BIJLAGE 2. ONDERDEEL UITMAKEND VAN HET RAADSVOORSTEL vast te stellen bestemmingsplan 'Winkelcentrum Presikhaaf - aansluiting Lange Wal'

Zienswijzenrapport bestemmingsplan 'Winkelcentrum Presikhaaf - aansluiting Lange Wal'

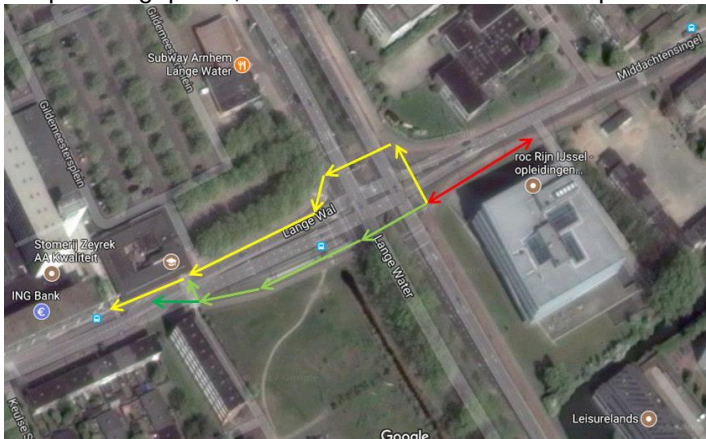
Blz. 22/23: Scholieren op brommers, scooters en de fiets rijden nu vanuit het Rijn IJssel College aan de zuidzijde van de Lange Wal tegen de rijrichting van het fietspad in naar de meest gunstige plek op

de Lange Wal om over te steken. Dit is bij de plek waar nu de nieuwe aansluiting van het Gildemeestersplein is gepland, omdat daar de middenberm ophoudt.

De gemeente biedt in deze situatie als wegbeheerder een zeer gebruikelijke en veilige weginrichting aan, met aan beide zijden aparte voorzieningen voor fietsers. Indien scholieren (overigens ook buurtbewoners) op deze voorzieningen toch doelbewust tegen de voorgeschreven rijrichting in rijden, doen zij dat op eigen risico. Het realiseren van een nieuwe aansluiting op de Lange Wal biedt geen oplossing ter voorkoming van dit ongewenste gedrag. Wellicht kan het wijkplatform Presikhaaf bij de school aandacht vragen voor het ongewenste gedrag van de scholieren.

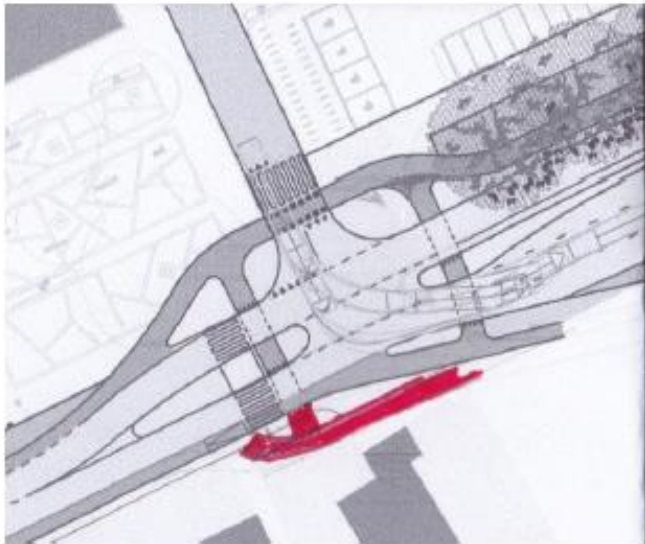
Doordat het fietspad aan de zuidzijde aanliggend is kunnen er gevaarlijke situaties ontstaan door conflicten met fietsers die vanuit westelijke richting het kruispunt naderen.

Naar aanleiding van deze opmerking is conform de aanbevelingen van VVN het gemeentelijk ontwerp aangepast, zodat linksafslaande fietsers op de Lange Wal naar het Gildemeestersplein een veilige eigen opstelruimte hebben. Indien VVE Houtmanstraat grond beschikbaar wil stellen, ontstaat meer ruimte voor een meer comfortabelere situatie. Echter, ook de andere kruispunten aan de Lange Wal zijn op een compacte wijze vormgegeven. Deze oplossingen leiden niet tot een hoger risico op ongevallen dan gebruikelijk. De gemeente beschouwt de voorgestelde oplossing dan ook als veilig.

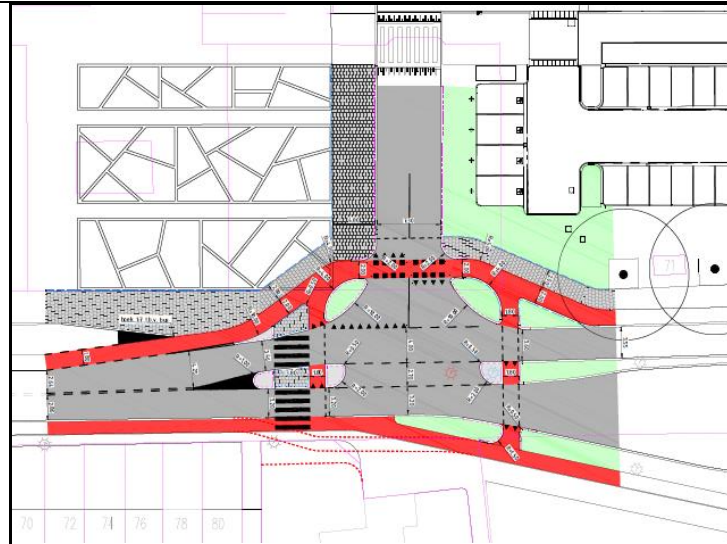
Op basis van haar aanbevelingen stelt VVN de volgende oplossing voor:

VVN pleit met deze schets, in tegenstelling tot de gemeentelijke voorkeur, voor een kruispunt met meer uitgebogen, vrijliggende fietsoversteken. Ook de argumenten voor deze oplossing zijn verkeerskundig legitiem. Beide oplossingen kennen specifieke voor- en nadelen, zonder dat gesteld kan worden dat één oplossing beter is dan de ander.

De gemeente is bereid om de aanbevelingen van VVN over te nemen. Het ontwerp kan er dan als volgt uit zien:

Indien de VVE Houtmanstraat grond wil afstaan, kan de situatie aan de zuidzijde verder worden geoptimaliseerd, zoals in de rode gestippelde variant is aangegeven. Echter, ook zonder beschikbaar stelling van deze grond is het ontwerp op veilige wijze worden vormgegeven, conform vergelijkbare situaties op de Lange Wal.
